3月16日地震発生後の福島第一原子力発電所の 状況について（案）

3月16日地震に関する過去のコメント回答

■ 特定原子力施設監視・評価検討会（第99回）資料1-1で頂いたコメント全10件に対し、今回回答が可能なもの（4件）を赤枠で示す（変更箇所は朱書き）

3月16日地震に関する過去のコメント回答（建屋解析） 1 / 4

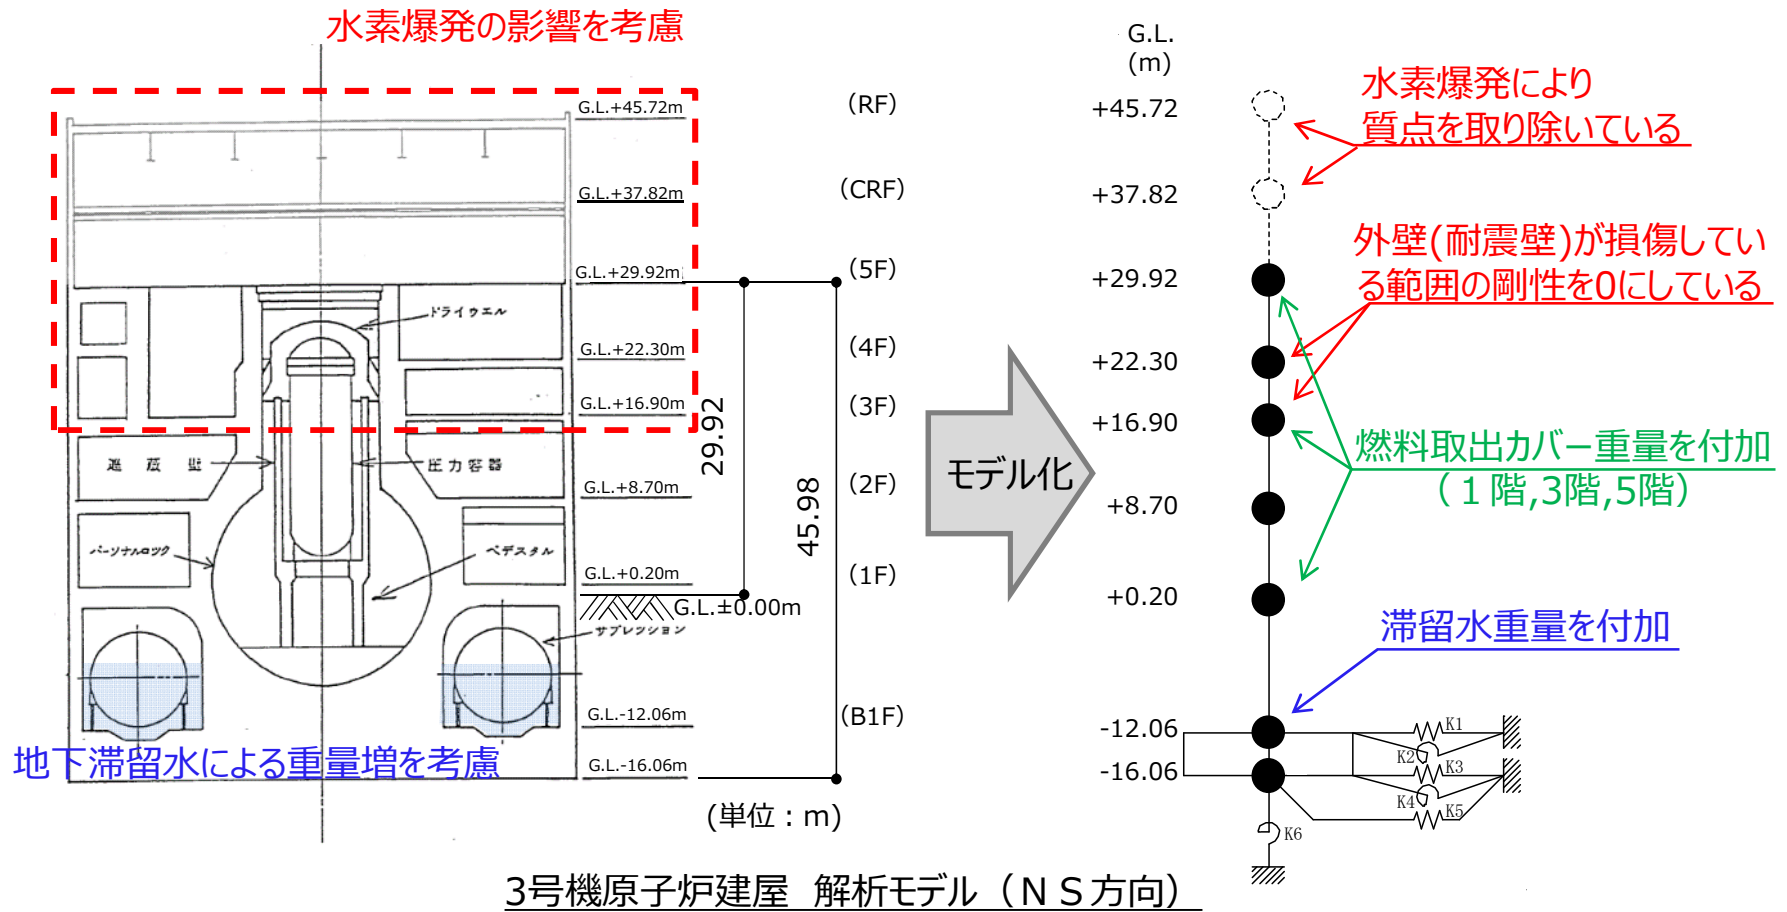
3号機について、建屋解析モデルに3月16日地震の波を入力して、建屋の応答解析結果と実際の建屋応答との比較・分析を行うこと（第99回）

第100回でお示しした3月16日地震のはざとり波を用いて、3号機原子炉建屋の地震応答解析を行った地震計から得られた観測記録と解析結果を比較し、解析結果は地震の揺れを概ね再現できていることを確認した
詳細はスライド4～6

地震計設置イメージ図

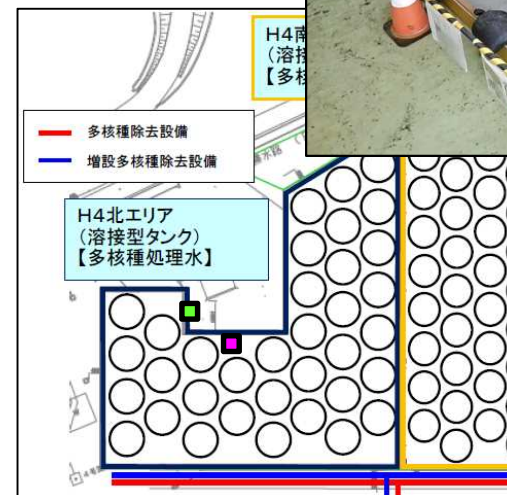
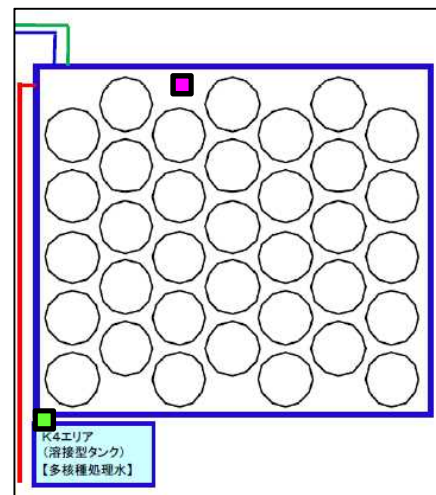
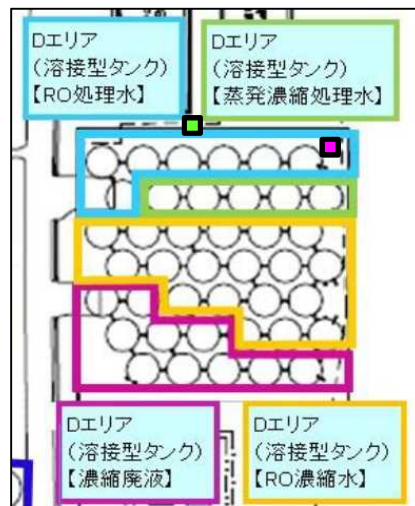
・Dエリアタンクの地震計と同様な設置方法となっている地震計について、タンクの接地面の地震動が適切に把握できるように、早急に設置場所を見直すこと（規制庁）

・Dエリア、H4北エリアおよびK4エリアの地震計について、堰側面から堰内基礎上に設置場所の見直しを行う設置は2022年8月完了予定

- ・設置場所見直しに関し規制庁殿に確認頂いた後、現地作業を8月より実施
- ・8月31日に移設を完了し、運用開始予定

3月16日地震に関する過去のコメント回答（タンク内水位計）

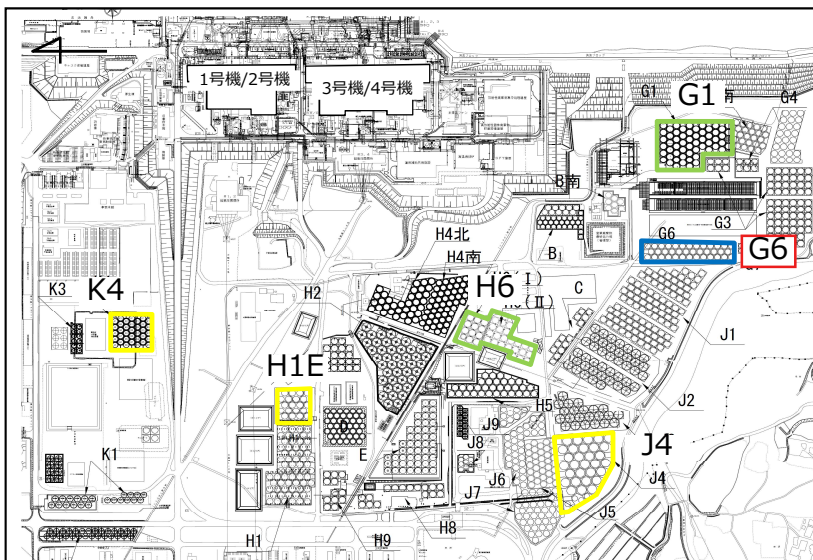
- ・3月16日地震と2月13日地震影響をよく整理し、毎回発生するタンク内水位計の機能喪失などに対して、できる限り対策を講ずること（高坂オブザーバー）
- ※第100回で「設計上の対策をすること」とコメントあり

- ・予備品の追加確保および復旧手順の整備により当日中の復旧完了ができた
- ・指示不良が生じた要因の深掘りを行い特定エリア、水位計の型式において故障が生じていることが確認できたため2022年度内目途で型式変更予定

- ・2回の地震で故障が確認された水位計は、主にG6エリアのタイプA水位計。なお、タイプAは、G1やH6でもそれぞれ数十台使用しているが、2回の地震においてG1やH6では故障の発生は無い
- ・2月13日地震で故障したG6エリアのタイプA水位計はタイプCへ交換しており、3月16日地震では故障は発生していない
- ・故障したタイプA水位計の調査を行い、水位計内部に異常を確認。タイプCはタイプAと仕様が異なる（設計上の考慮）
- ・よって、これまで故障しなかったG6エリアの残りのタイプA水位計も、今年度中にタイプCの水位計へ交換する
